東海第二発電所 圧縮減容装置の設置 審査会合における指摘事項の回答

2021年11月4日

日本原子力発電株式会社

[指摘事項]

第1図 固体廃棄物処理系統概要図

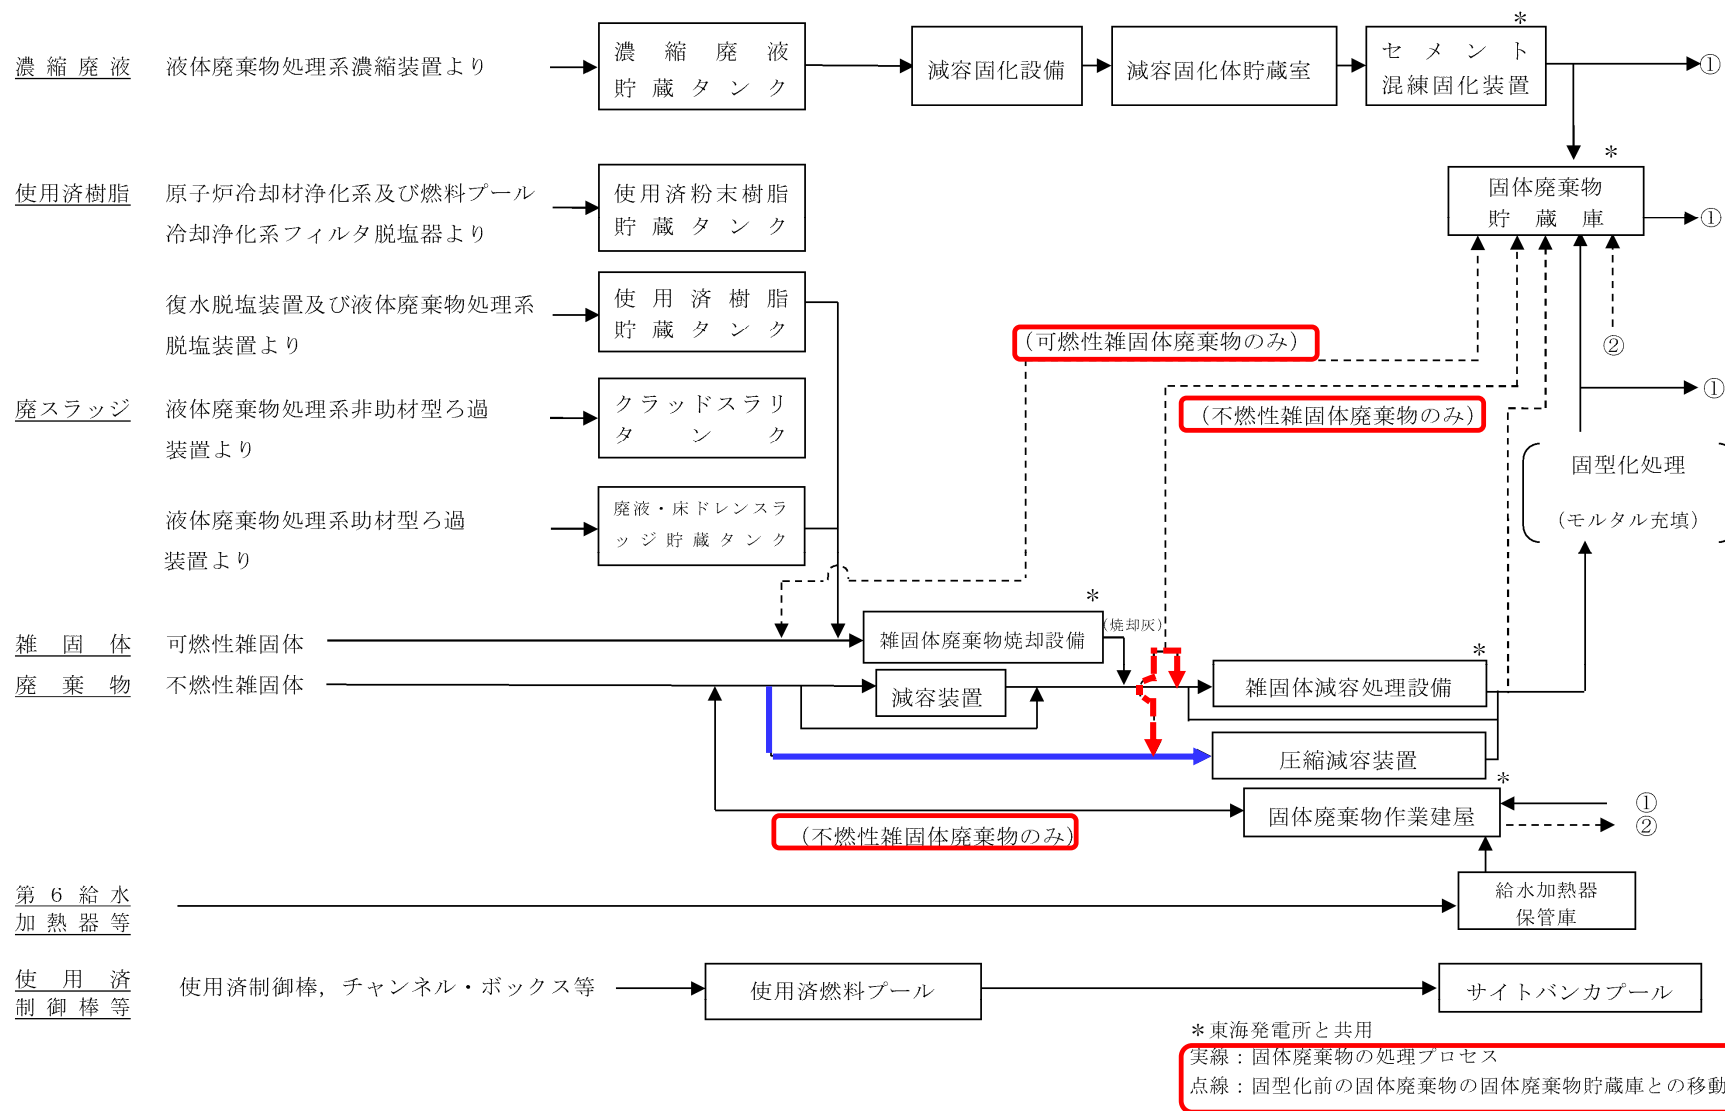
- 固体廃棄物処理系統概要図について第993回審査会合で示した図から第1図のとおり変更(青線)及び記載の適正化(赤線)を行う。

第27-1図 不燃性雑固体廃棄物処理フロー

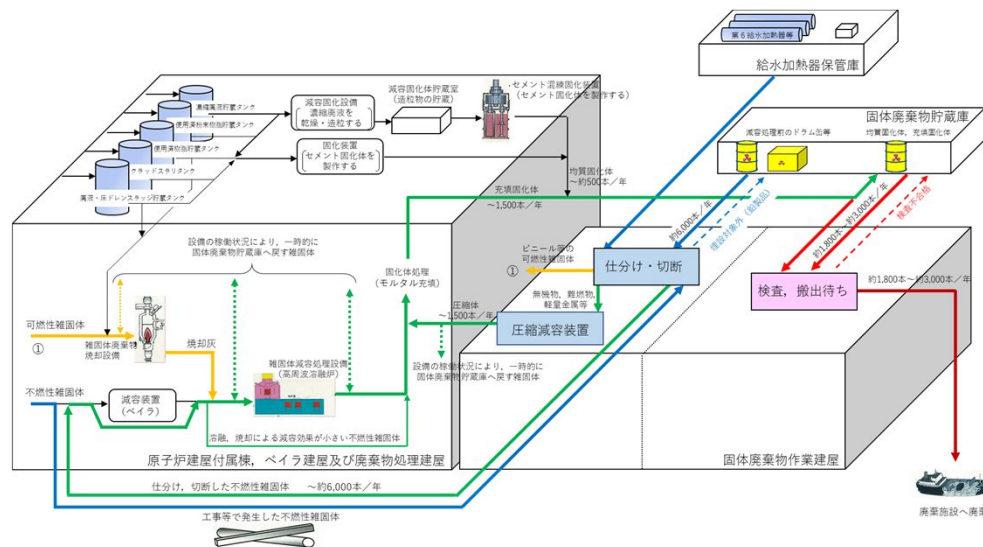
- 既許可では、固体廃棄物作業建屋内の仕分け・切断作業エリアは、不燃性雑固体廃棄物の仕分け・切断を約6,000本/年行うことが可能な設計としている。
- 圧縮減容装置は、固体廃棄物作業建屋の仕分け・切断作業エリア内に新たに設ける「圧縮減容処理エリア」に設置し、圧縮減容装置を設置したとしても、仕分け・切断作業エリアにおける仕分け・切断作業に必要な床面積を十分に確保でき、既許可における不燃性雑固体廃棄物の処理能力に影響を与えない設計とする。(第27-1,2図)。
- また、圧縮減容装置の配置は、仕分け・切断作業エリアで実施する第6給水加熱器等の仕分け・切断を問題なく行えるよう、作業エリア配分を考慮した設計とする。

固体廃棄物作業建屋内に圧縮減容処理エリアを設け、不燃性雑固体廃棄物を圧縮減容する固体廃棄物処理系の設備として、圧縮減容装置を設置する。

第27-4図 変更後の放射性物質が散逸し難い設計(フードのイメージ)

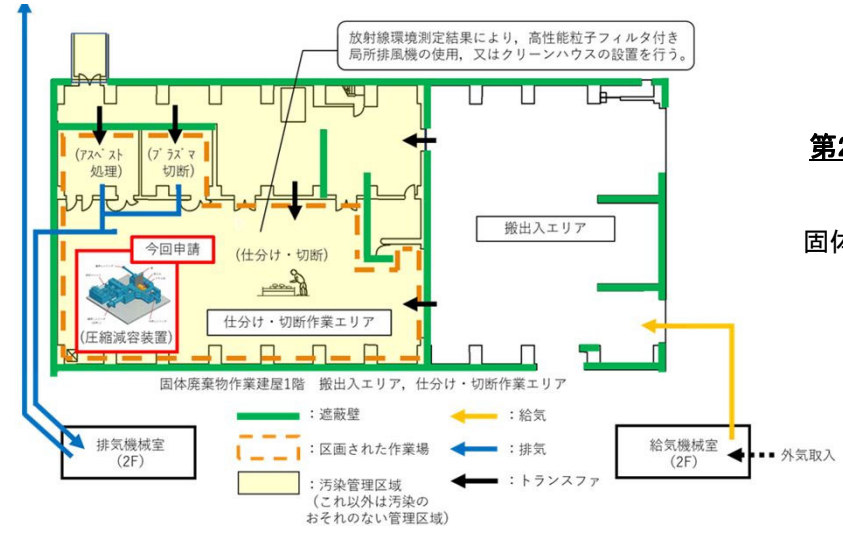
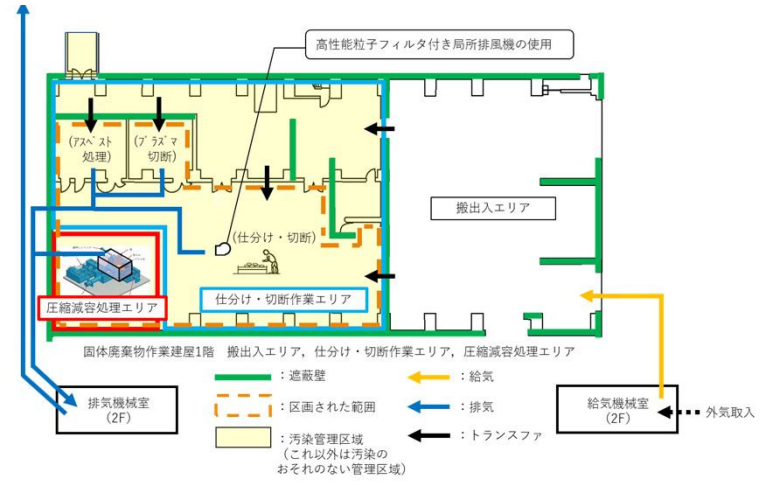
- 第993回審査会合における設置許可基準規則第27条第1項第3号※1に適合するための設計方針の説明において,固体廃棄物作業建屋内の換気設備が設置され,区画外に放射性物質が散逸し難い仕分け・切断作業エリアの区画された作業場内に設置する設計としていた。(第27-3図)
- しかし,基準要求である「放射性廃棄物を処理する過程において放射性物質が散逸し難いもの」を踏まえ,圧縮減容装置による圧縮減容時に放射性物質が散逸し難いものとするよう,圧縮減容装置のドラム缶投入口をフードで囲い,フード内の負圧を維持し,固体廃棄物作業建屋換気系により排気する設計方針に変更することとした。(第27-4図)
- また,仕分け・切断作業エリアは,仕分け・切断作業を行う際には,可搬型の高性能粒子フィルタ付き局所排風機を使用し汚染拡大防止措置を図るとともに,圧縮減容装置の設置後においても,壁,天井,扉により区画された範囲の負圧性能や換気能力を維持することにより,放射性物質が散逸し難い設計とする。(第27-5図)

- ・圧縮減容装置は,ドラム缶投入口をフードで囲い,フード内を排気することで,処理する過程において放射性物質が散逸し難い設計とする。
- ・また,仕分け・切断作業エリア内の作業場は,当該作業場内を排気することで,処理する過程において放射性物質が散逸し難い設計とする。
